Extrait du Registre aux délibérations du Collège communal Séance du 30 mars 2023

OCTROI DU PERMIS D'URBANISME

Réf. Ville de Wavre 22/286

Objet : la modification sensible du relief du sol

Fig. 2

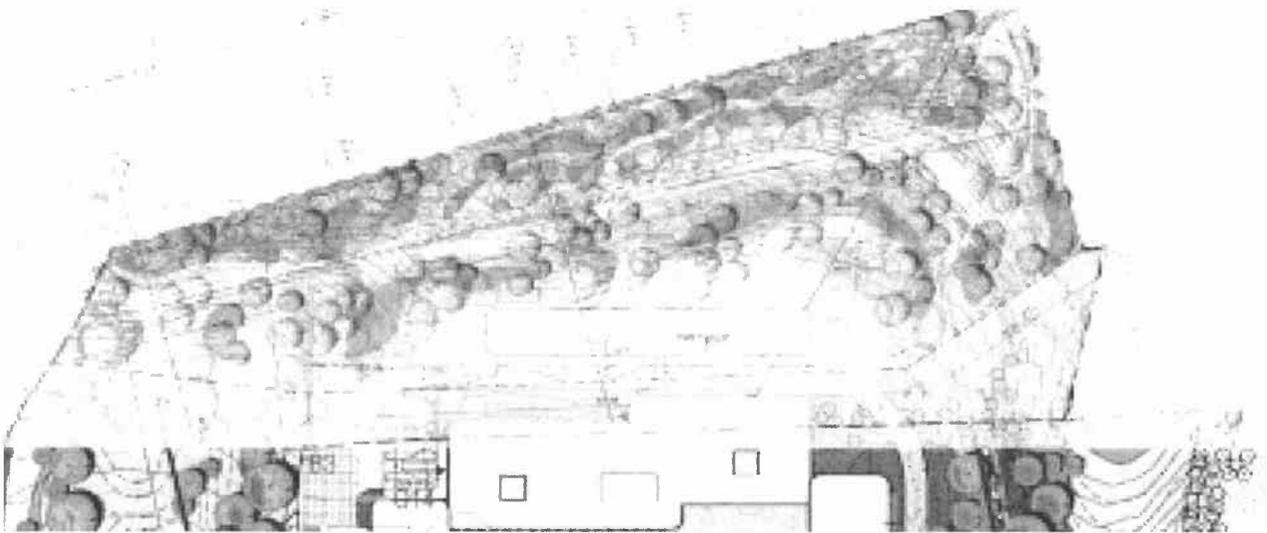
Les plans de la clinique (même si non définitifs) montrent déjà que même cette zone sera affectée par des constructions (Fig 1), ne pas les montrer pour en prendre la mesure montre la volonté de cacher l'inefficacité de « protection visuelle » de cet aménagement. De même pour la bretelle d'autoroute qui, si elle devait voir le jour, présenterait un nouvel accès à l'E411 en aérien bien visible malgré ces plantations.

Présenter la zone boisée où viendrait la bretelle d'autoroute (bien qu'inutile) en tant que « Friche » est scandaleux, de nombreux arbres de hautes tailles sont présents et constituent un massif, certes insuffisant déjà, mais seul protecteur des bruits et des vents dominants.
